# ASSISTÊNCIA TÉCNICA REFERENTE AOS TÚNEIS DO PROJETO ASTÚRIAS, NICARÁGUA - RELATÓRIO FINAL

CONVÊNIO CESP - OLADE  
PROYECTO ASTÚRIAS - NICARÁGUA - CENTROAMERICA

ASSISTENCIA TECNICA REFERENTE A LOS TÚNELES  
REPORTE FINAL

Reporte Final

Foto 5 - Embocadura del túnel 2, en brechas tobáceas. La foto 6 fue hecha en la pared derecha de la excavación para la construcción de la embocadura.

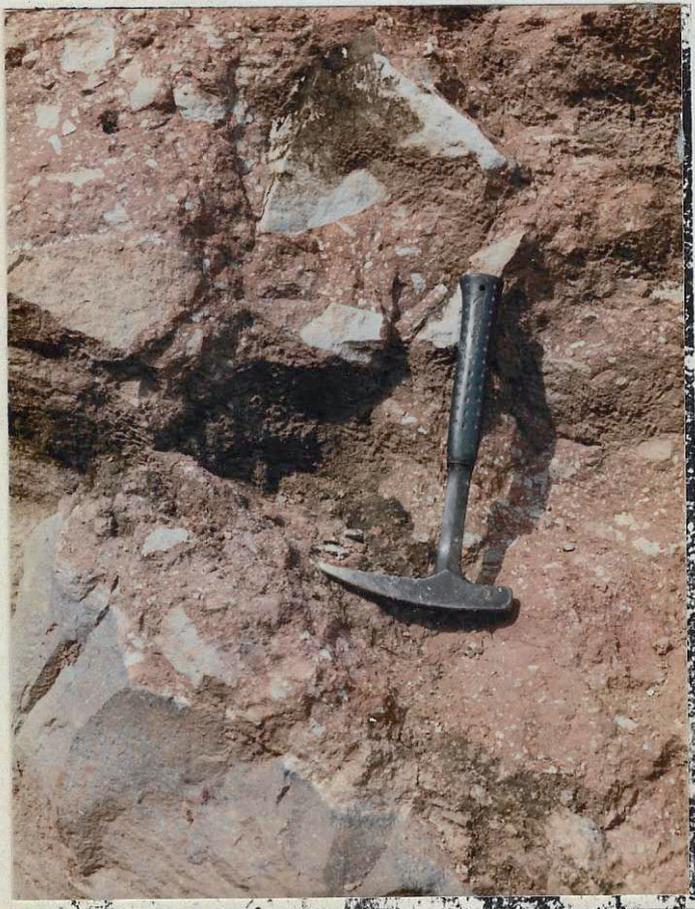
Foto 6 - Brecha tobácea (trechos friables/C3 y trechos de resistencia intermedia/C2, seca/H1, no se observa la presencia de fracturas: clase IV\*)

Foto 7 - Tobas

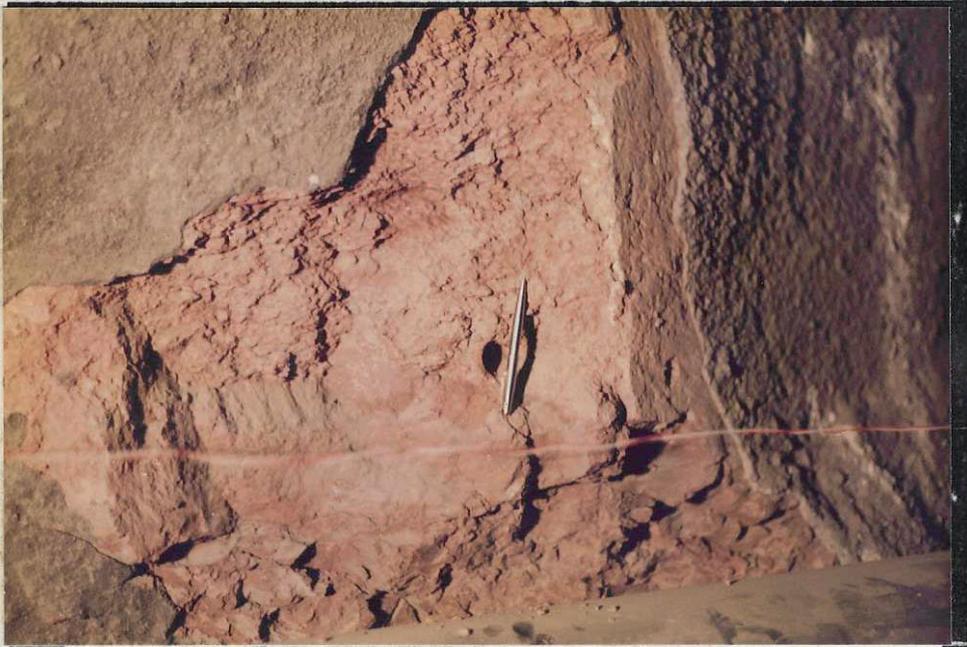
Facilmente disgregável com presença de água. Observar torcreto de 1 cm para a proteção de las paredes contra la intempérie.

Trechos friáveis/C3 y trechos de resistencia intermedia/C2; seca/H1; no se observa la presencia de fracturas: clase IV\*.

Foto 15 - Hombrera izquierda, nível intermediario. Observar el bloque inestable. Tobs resistente (C1) o resistencia intermediaria (C2) con trechos muy fracturados (F3) y medianamente fracturados (F2).

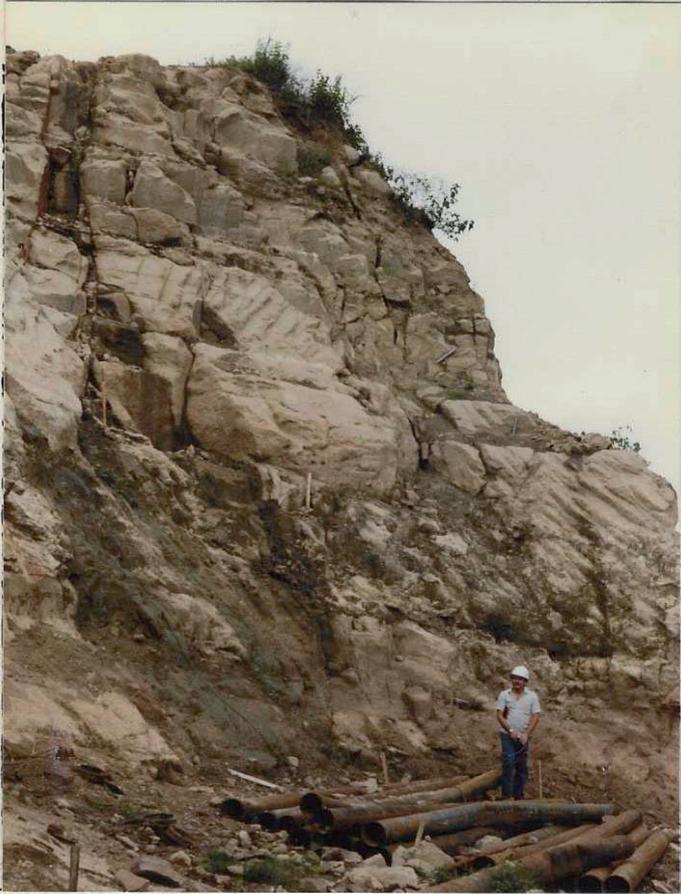
Observar la presencia de humedad en las fracturas principales y el efecto de desagregación superficial.
